製品 News

仕様変更

発行 No. C 技-2019-09 改 1 発行月 2019 年 9 月

BJ 形分電盤用自立キャビネット 深さ 200 mm機種基台 アンカーボルト穴追加

変更前	変更後
基台上面		
基台下面

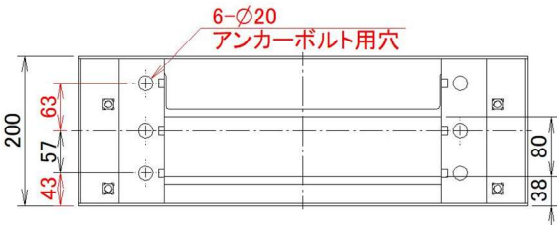
基台のアンカーボルト穴数を変更します。

- ・フカサ 200 mmの機種は壁掛け自立タイプですので必ず床面および壁面へ固定してください。
- ・最前部と最後部の 4 ヲ所で固定するか中央部の 2 ヲ所で固定してください。
- ・在庫状況により製品を 2 台以上ご購入の際に、新旧製品が混在することがありますのでご了承ください。
